Avis délibéré de l’Autorité environnementale sur l’aménagement agri-énergie « Engie PV Bois Charpin » à Thiel-sur-Acolin et Saint-Pourçain-sur-Besbre (03)

n°Ae : 2023-120

Avis délibéré n° 2023-120 adopté lors de la séance du 11 janvier 2024

Figure 4 : Raccordement envisagé aux postes électriques (Source : dossier)

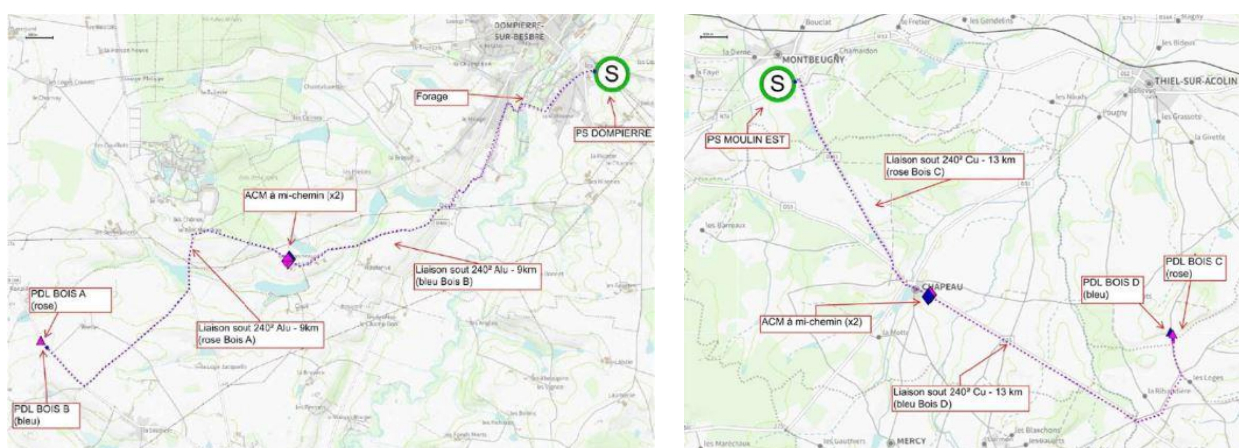
Il a été indiqué aux rapporteurs que les tracés des liaisons souterraines n'étaient pas complètement déterminés à ce stade. Il convient néanmoins de les décrire, ainsi que les éventuels travaux à réaliser à hauteur de ces postes⁸ (extensions par exemple), et de préciser leurs incidences de façon aussi complète que possible. Si les incidences des raccordements aux postes sources électriques ne peuvent être complètement identifiées, ni appréciées, il conviendra alors d'envisager une actualisation de l'étude d'impact.

L'Ae recommande de préciser dans l'étude d'impact les incidences des raccordements aux postes de distribution de Dompierre-sur-Besbre et d'Yzeure et des éventuels travaux à y effectuer, et de prévoir, le cas échéant, des mesures d'évitement, de réduction, voire de compensation, adaptées.
